## Observation relative à l'insuffisance des dispositifs de rétention

présentée le 10 juin 2022

par une équipe d'experts de « La grande Côte châillonnaise », Association déclarée W213002114

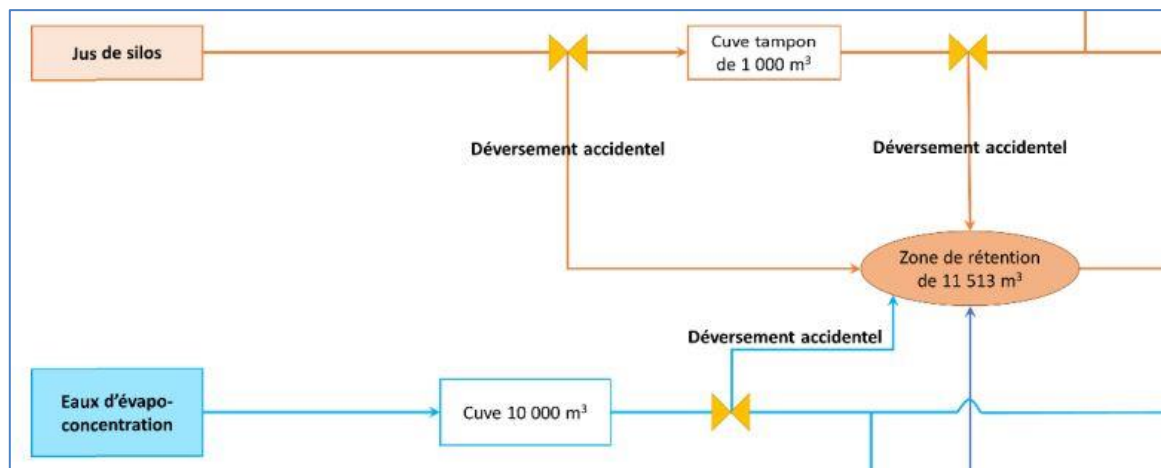
D'autre part, en page 224 (figure 94 : gestion des effluents aqueux) il est fait mention d'une cuve de 10 000 m<sup>3</sup> et d'une cuve tampon de 1 000 m<sup>3</sup> :

- le plus grand réservoir a une capacité de 10 000 m<sup>3</sup>
- la capacité totale des réservoirs associés est de  $(9\,500\text{ m}^3 \times 5) + 10\,000\text{ m}^3 + 1\,000\text{ m}^3$ , soit 58 500 m<sup>3</sup> et 50 % de cette capacité représente 29 250 m<sup>3</sup>.
- la plus grande de ces deux valeurs est 29 250 m<sup>3</sup>, donc le dispositif de rétention devra avoir une capacité d'au moins cette valeur de 29 250 m<sup>3</sup>.

en méconnaissance de son obligation de rechercher laquelle des deux valeurs précitées est la plus grande, puisqu'il indique en page 439 que « Le volume de la rétention sera de 11 513 m<sup>3</sup> ».

Le volume de rétention manquant est de 29 250 – 11 513 = 17 737 m<sup>3</sup>, soit 17 737 000 litres.
